PROPUESTA DE DICTAMEN TÉCNICO

INFORME SOBRE LA SOLICITUD DE AUTORIZACION DE EJECUCIÓN Y MONTAJE DE LA MODIFICACIÓN PARA LA IMPLANTACIÓN DE UN ALMACEN TEMPORAL INDIVIDUALIZADO (ATI) DE COMBUSTIBLE GASTADO DE LA CENTRAL NUCLEAR COFRENTES

Solicitud de autorización de ejecución y montaje (SAEM) de la modificación para la implementación de un Almacén Temporal Individualizado (ATI) de combustible gastado de la central nuclear Cofrentes.

Figura 4: La zona sombreada indica la extensión sobre un mapa topográfico de la terraza fluvial T-4, que se dispone sobre los materiales del Mioceno subyacentes en la zona del ATI.

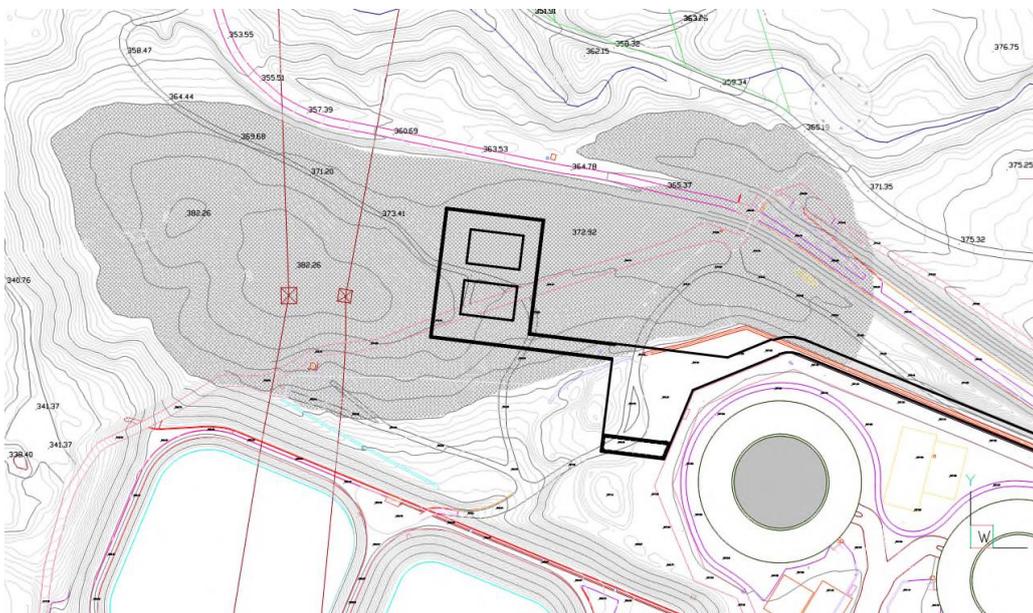
La T₄ no está cartografiada en el Estudio de Seguridad (ES) de la central, en el que sí se incluye información geológica de detalle de la isla nuclear, entre el barranco del Plano y el río Júcar, zona en la que sí se cartografiaron los niveles de terrazas fluviales del cuaternario T₀, T₁, T₂ y T₃. En un intento de correlacionar esa terraza T₄ con la geología de la isla nuclear, el titular plantea que el nivel T₄ podría relacionarse con los niveles definidos como “conglomerado calcáreo gris”, detectados durante la campaña geotécnica realizada para la construcción de la central, y que aparecen en los perfiles geotécnicos del ES, con muro a cota entre +365 y +370; estos niveles fueron excavados para la construcción del Edificio de Turbina y en la actualidad no existirían afloramientos.

La cartografía presentada por el titular para la zona ATI es una cartografía inédita y que abarca la zona comprendida entre el barranco del Plano, el barranco de los Arcos y el río Júcar.

La terraza fluvial T₄ se dispone sobre el Mioceno de forma discordante en un contacto geológico más o menos horizontal, con un trazado lineal en superficie de dicho contacto que sigue la cota aproximada +365 (curva de nivel 365 msnm). Esta terraza alcanza en la zona alturas topográficas por encima de la cota +382, por lo que los espesores máximos probables existentes en la zona serían de 17 m (zona de las torres eléctricas de alta tensión).

El titular ha ejecutado dentro del proyecto ATI trabajos de campo de los que se obtiene información que permite determinar con precisión la geometría en profundidad de la terraza T₄ y que la evaluación considera suficiente desde el punto de vista geológico.
